ANALISI CRITICA

PROGETTO FSRU ALTO TIRRENO E COLLEGAMENTO ALLA RETE NAZIONALE GASDOTTI

Procedimento di Autorizzazione Unica (AU) ai sensi dell'art. 5 del D.L. 50/2022.

COMUNE DI QUILIANO (SV)

Figura 2 - Consumi di GAS naturale italiani nelle annualità 2005, 2021, 2022 e 2023 (Elaborazione TERRA SRL; Fonte: Mase-Dip.to Energia)

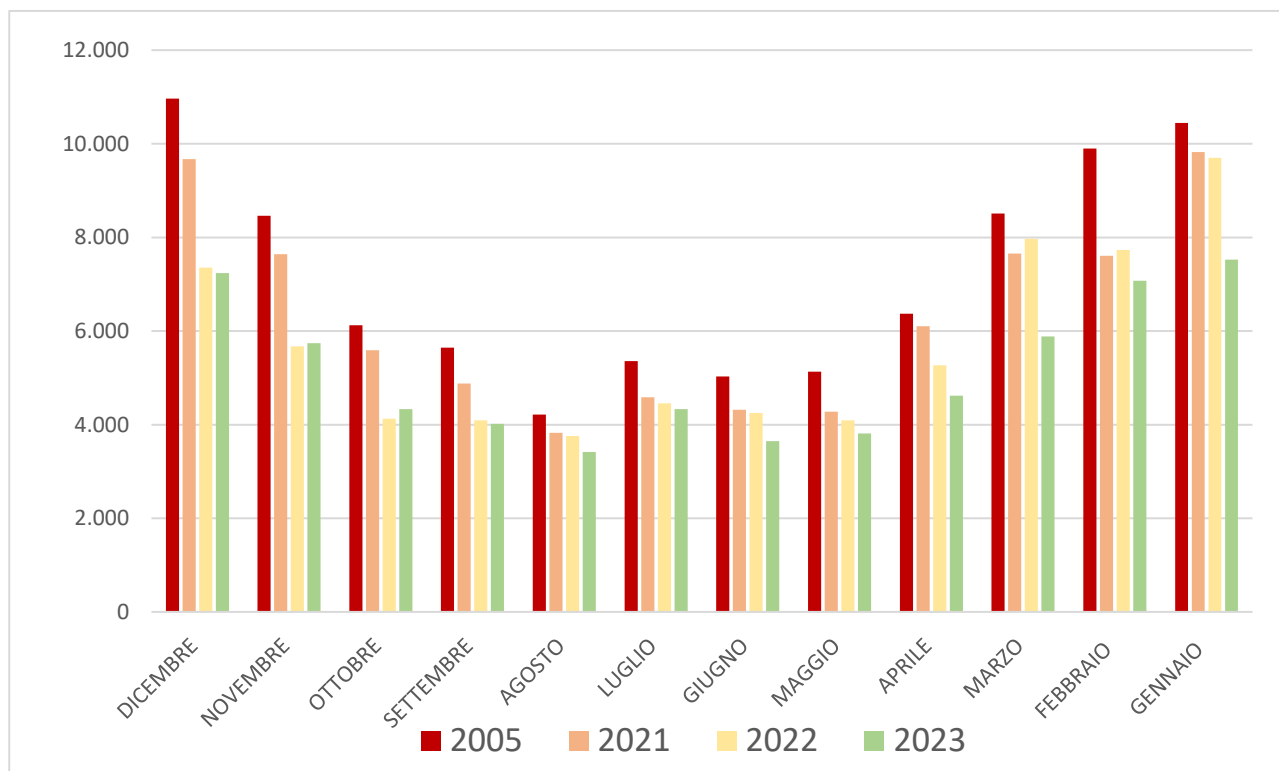
Come emerge dall'analisi effettuata, nel 2023 il **consumo di gas in Italia** è stato il più basso da almeno 25 anni, attestandosi a circa **61,5 miliardi di metri cubi**, con un calo del 10,1% sul 2022. Dunque, la richiesta di gas è **diminuita di quasi 7 mld mc** e di più del doppio dal 2021 (**-14 mld mc**).

Alla luce dei dati presentati, è evidente che la domanda energetica sia stata e continui ad essere influenzata da numerose e significative riduzioni nei consumi. In particolare rispetto al 2022:

Alla luce di quanto detto, l'alternativa 0 è ben lontana dall'essere adeguatamente trattata necessitando di ulteriori studi e chiarimenti tali da poter approfondire e garantire un'analisi di scenario adeguata a quanto previsto dal D.lgs. 152/2006 e dalle linee guida SNPA 28/2020.
